# Rénover les façades du B31 : sans risque ?

**Commission des Bâtiments - 21/05/08**

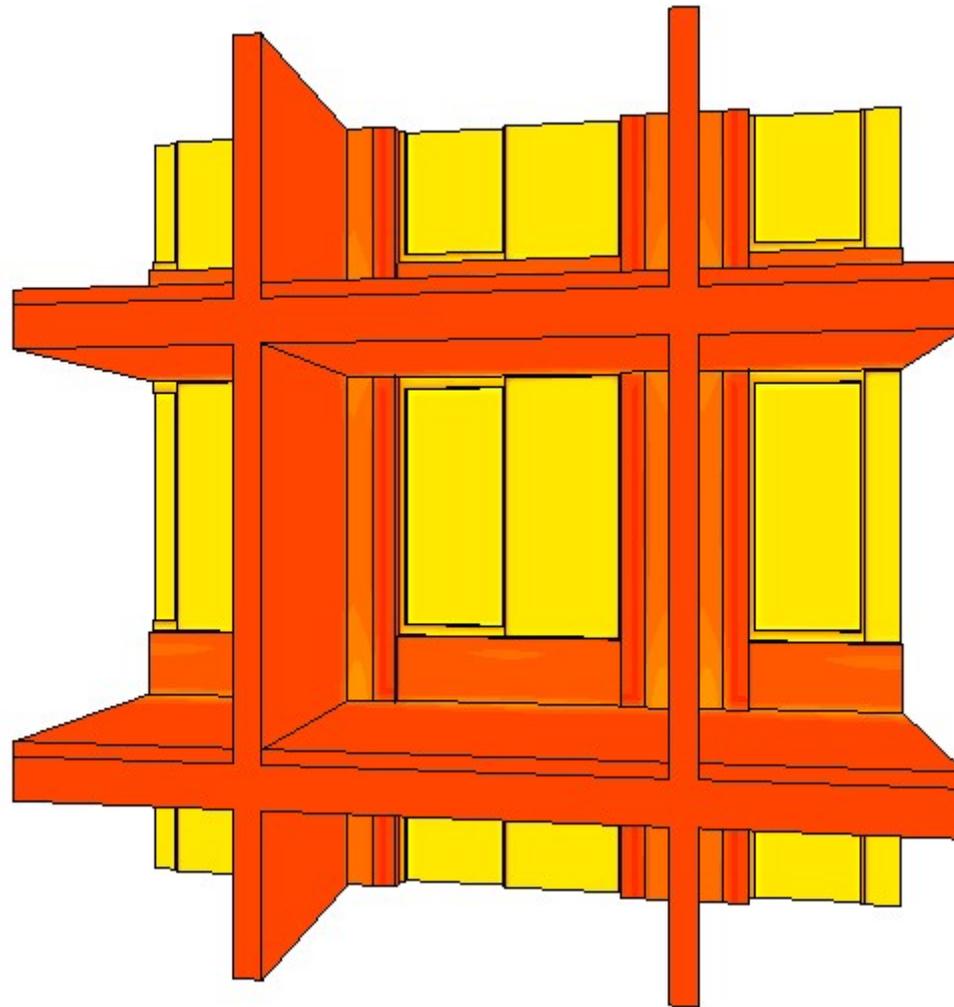
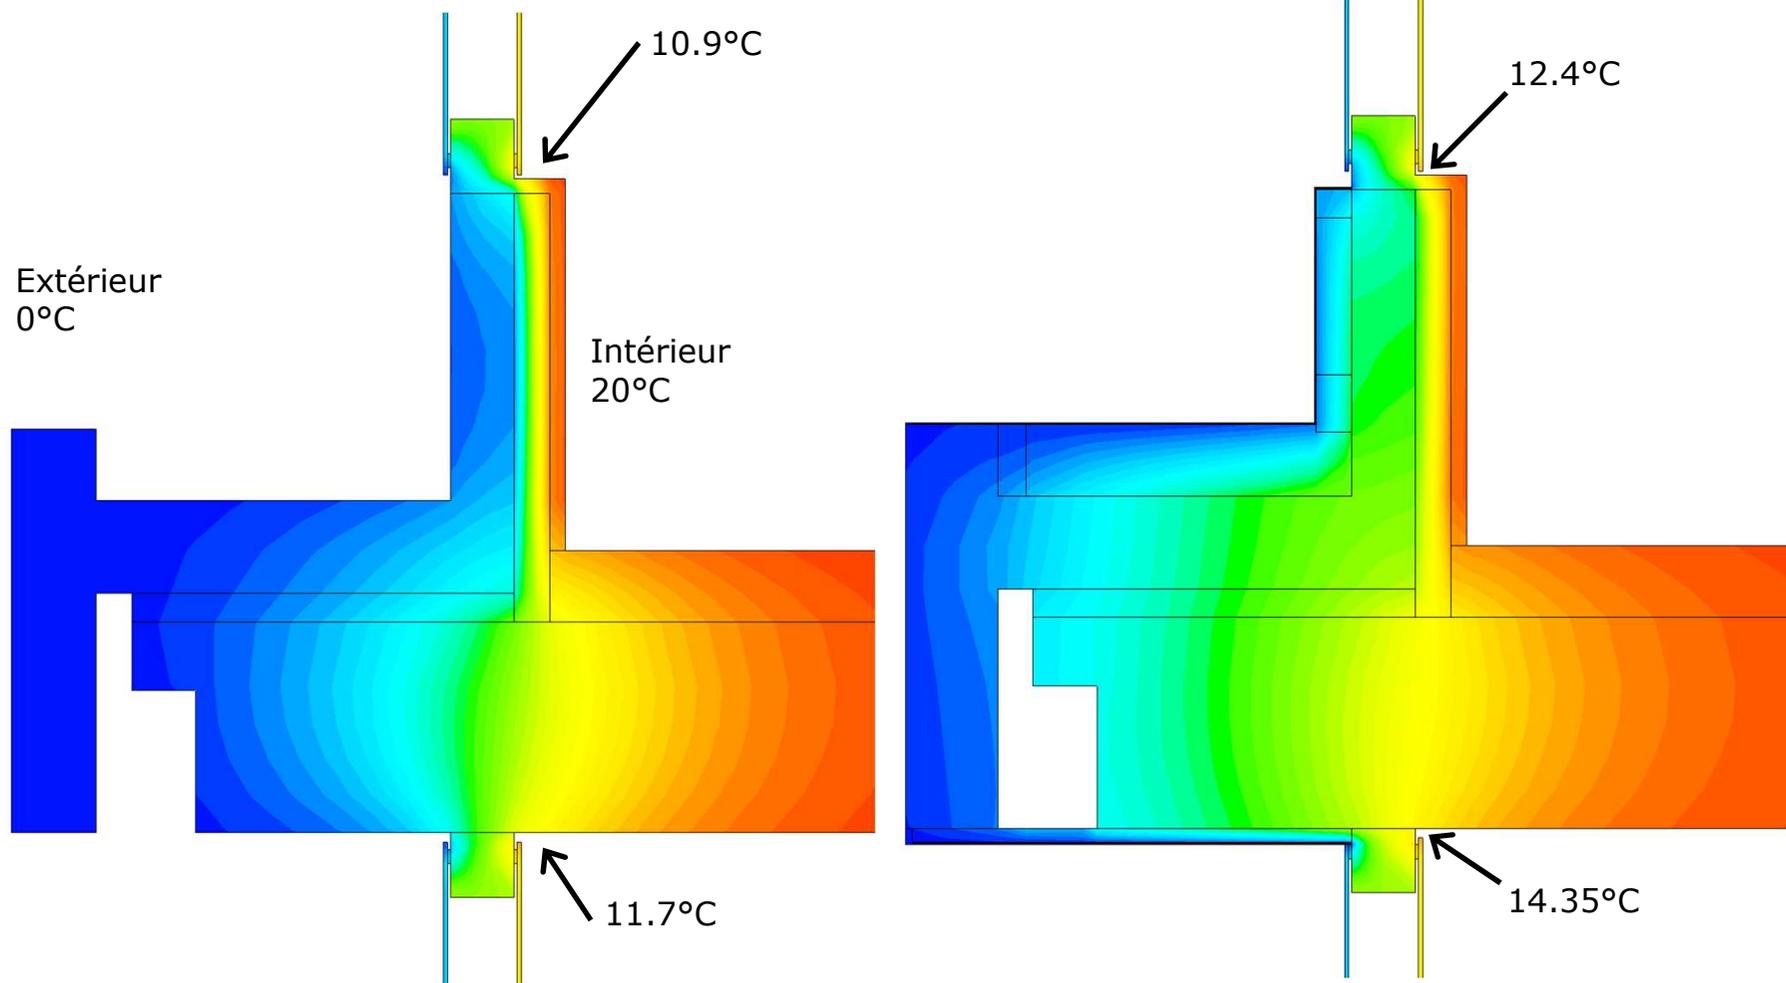
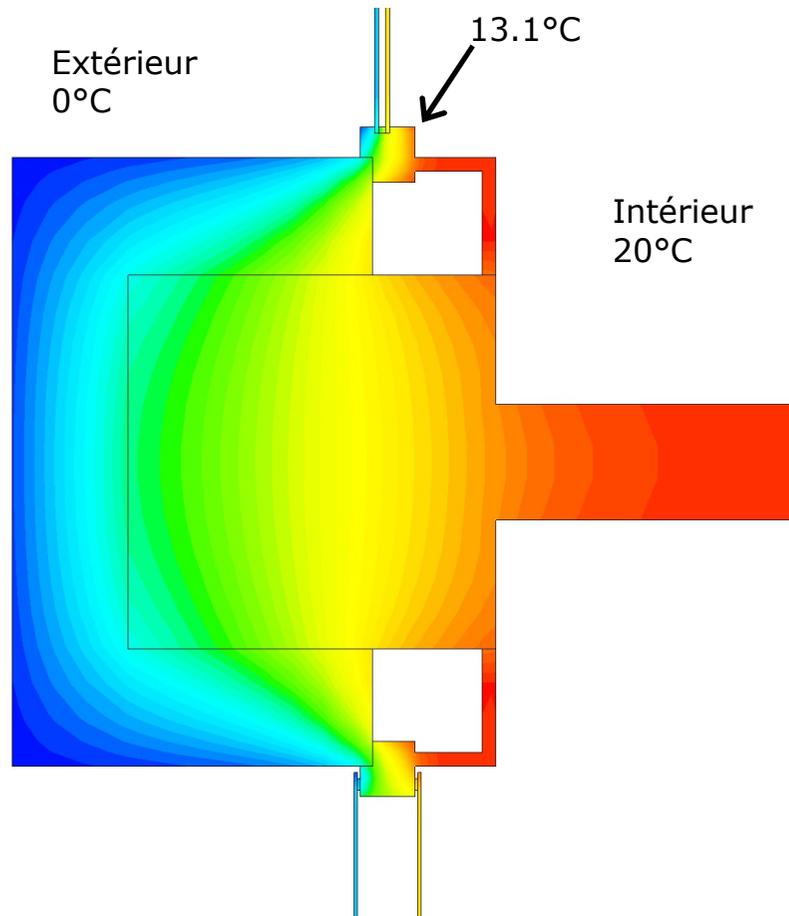
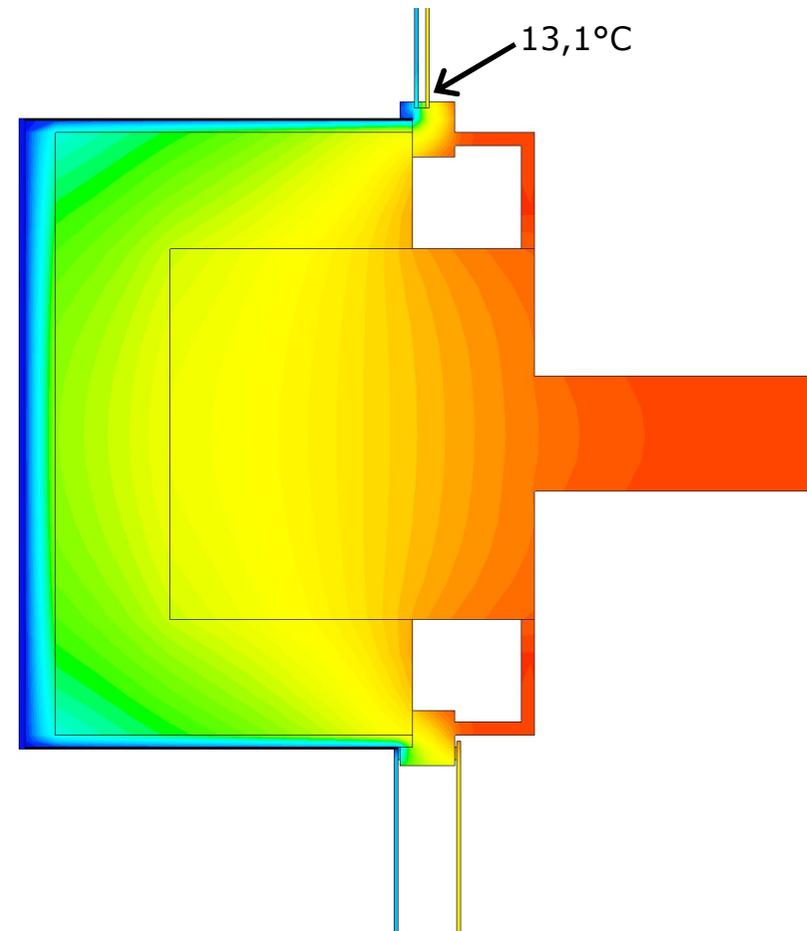
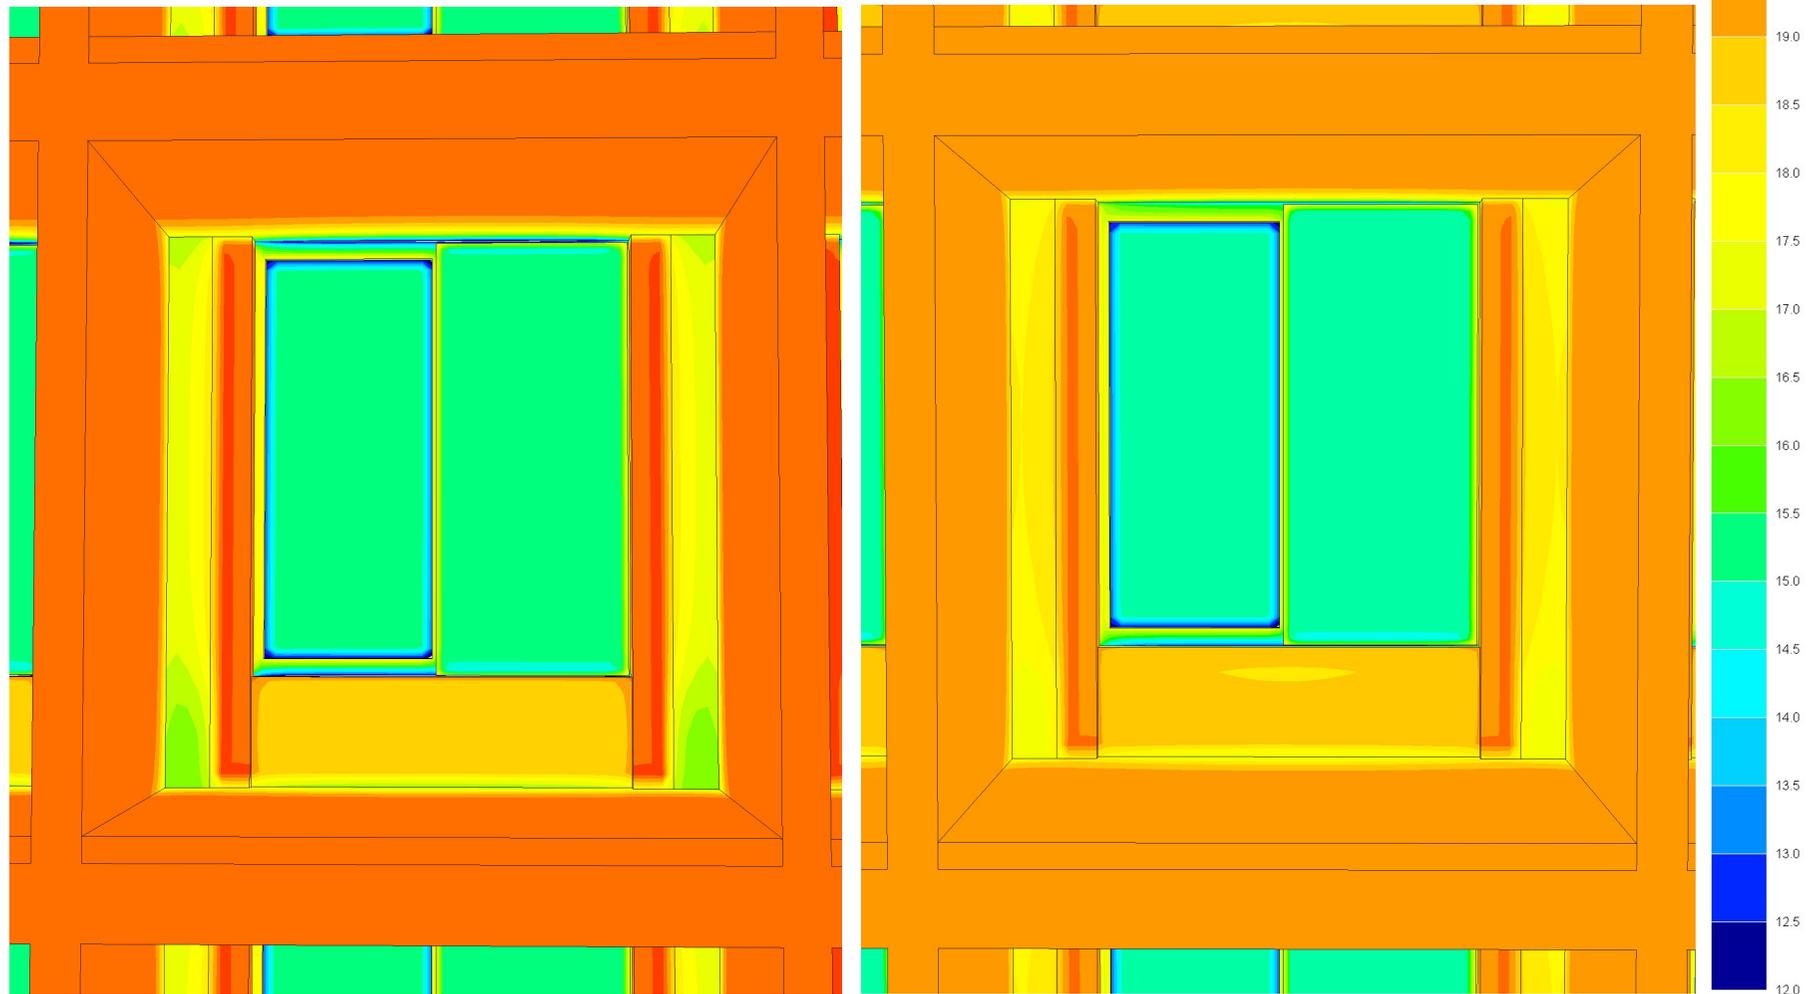
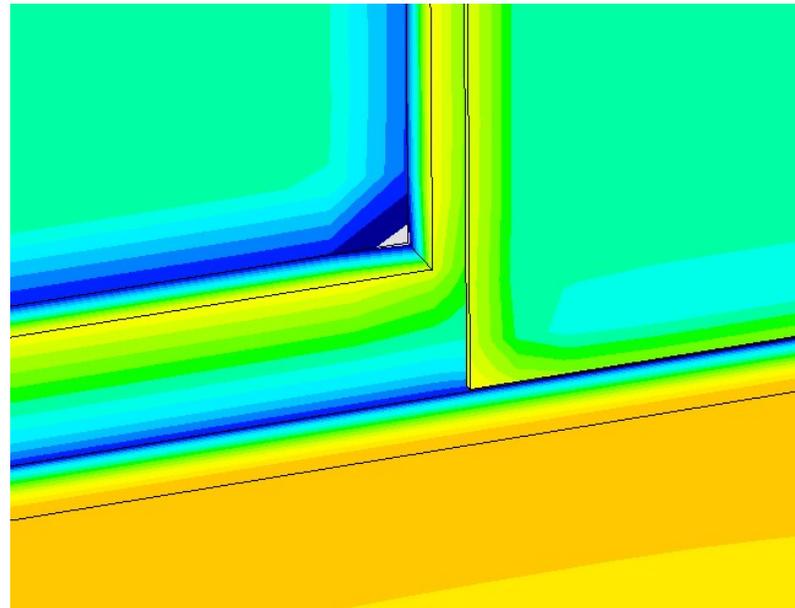
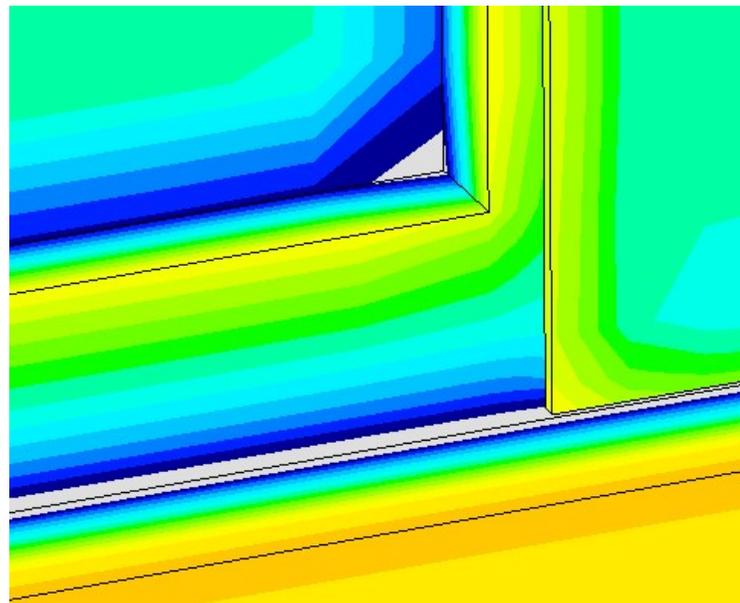
- ❑ Pas de problème de condensation superficielle : les températures superficielles sont partout plus élevées qu'actuellement.
- ❑ Flux thermique à travers la portion de façade modélisée =
  - avant rénovation : 1.770 W
  - après rénovation : 1.150 W, soit 35 % en moins pour 20°C à l'intérieur et 0°C à l'extérieur

# Condensation interne au droit du trumeau ?

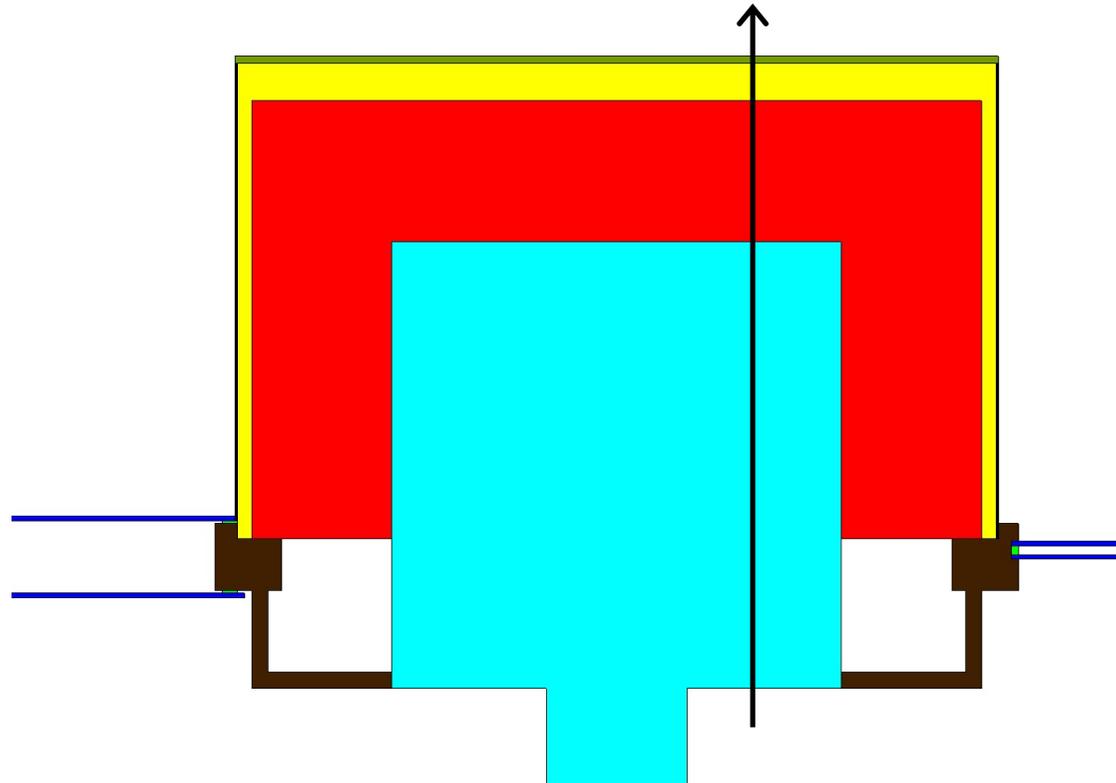
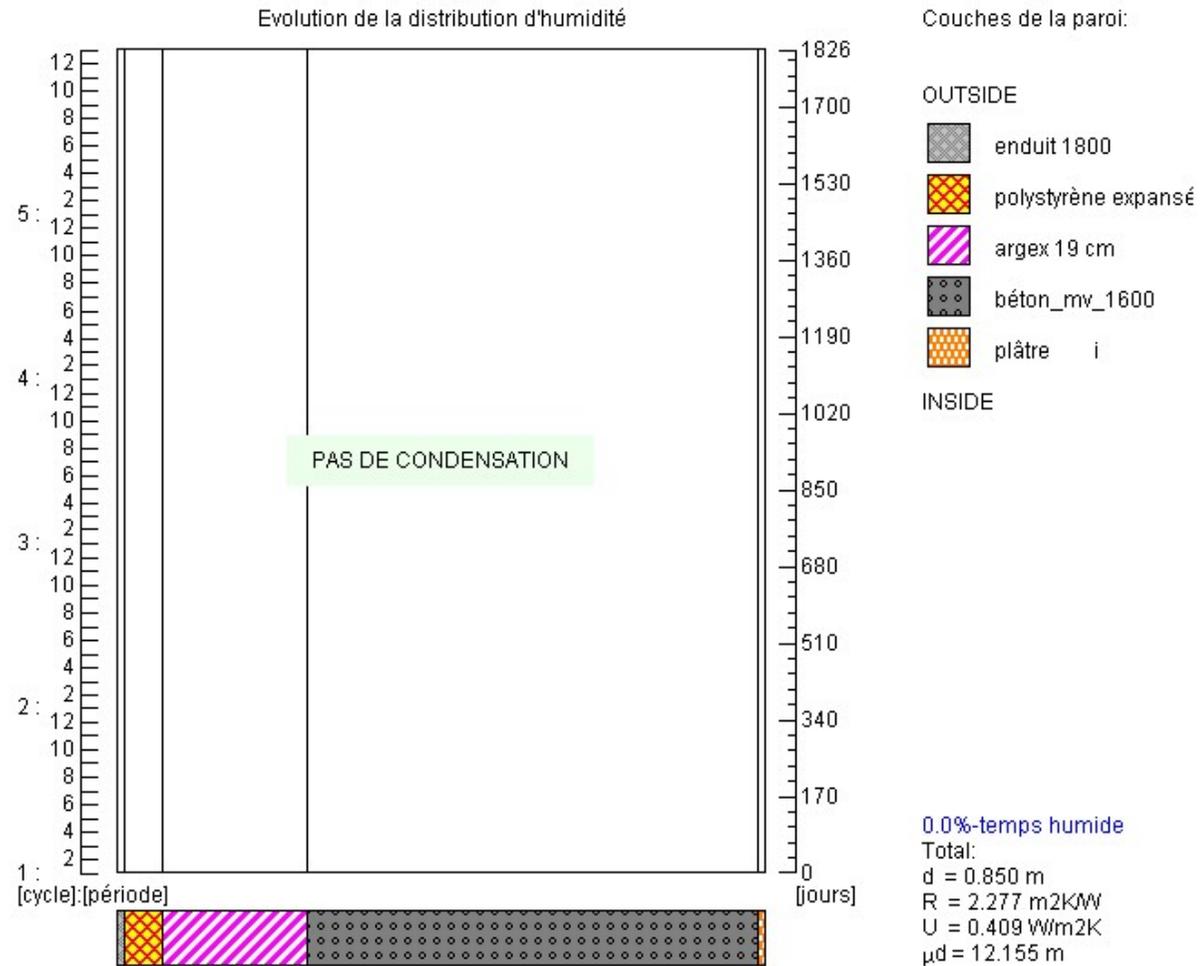
- ❑ Pas de problème de condensation interne
  - ni avec le polystyrène expansé (tel que prévu)
  - ni avec le polystyrène extrudé
  - ni avec de la laine minérale

# Condensation interne latéralement ?

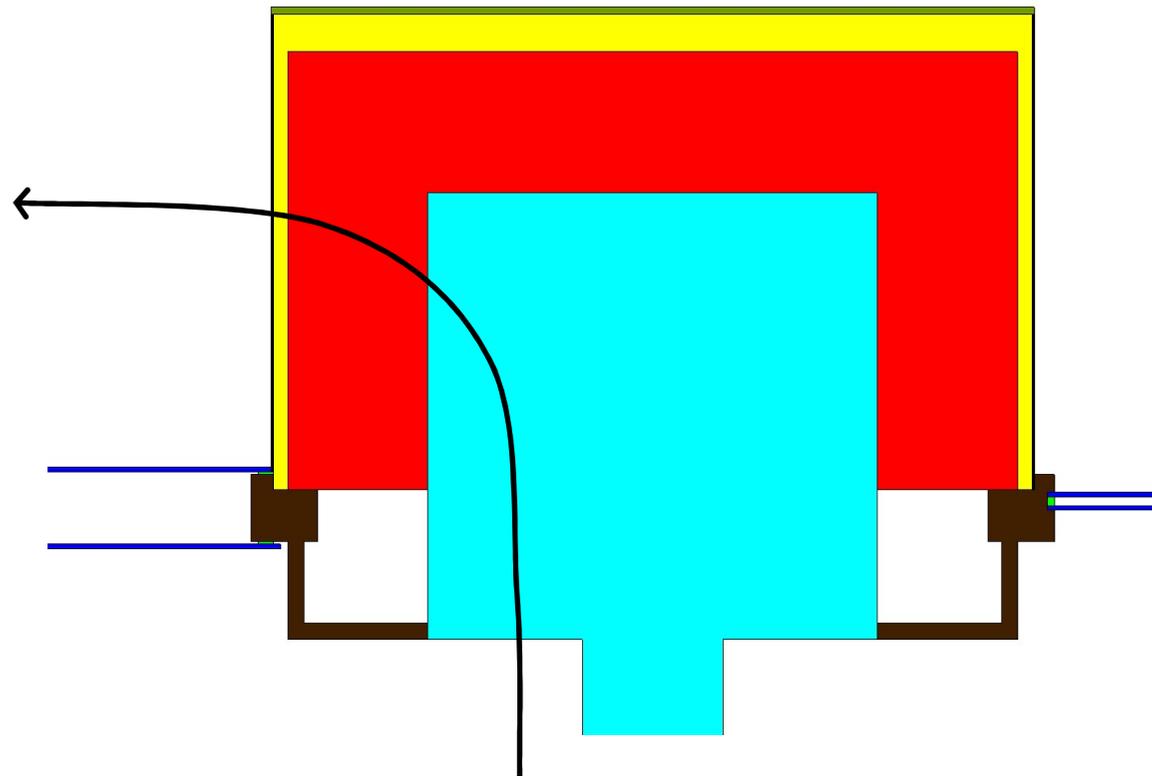
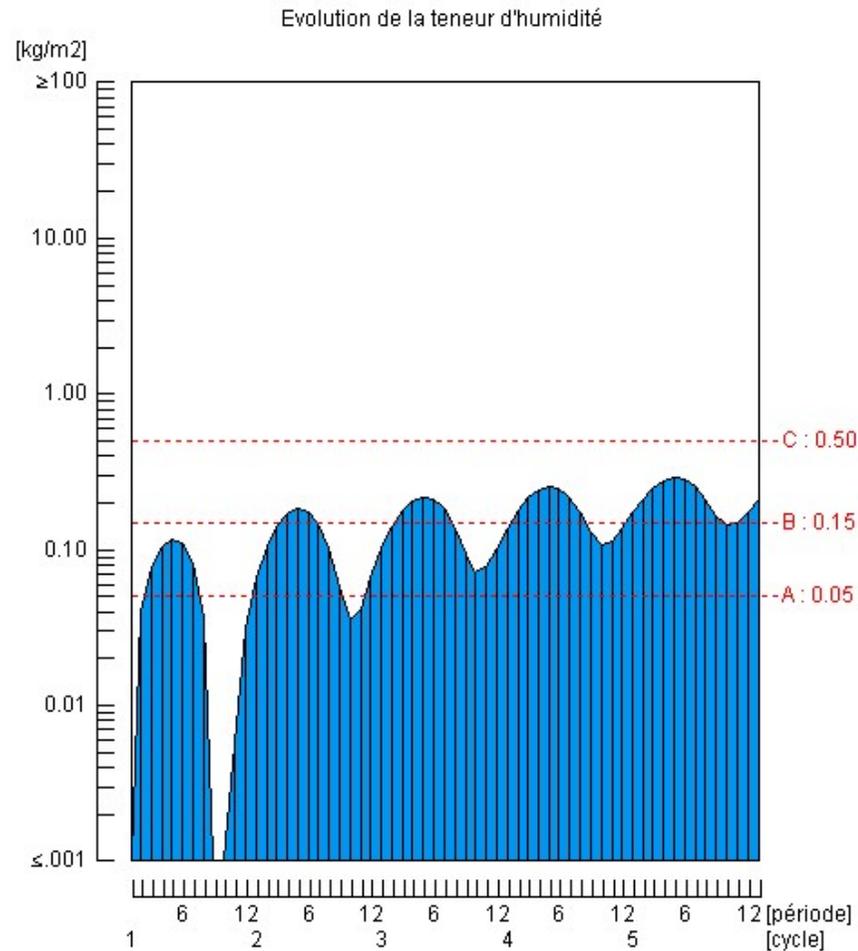
- ❑ Problème de condensation interne
  - avec le polystyrène expansé (tel que prévu)
  - avec le polystyrène extrudé
  - avec de la laine minéraleà cause de l'alucobon
- ❑ Proposition :
  - prévoir le retour latéral en crépi sur isolant, comme en façade du trumeau
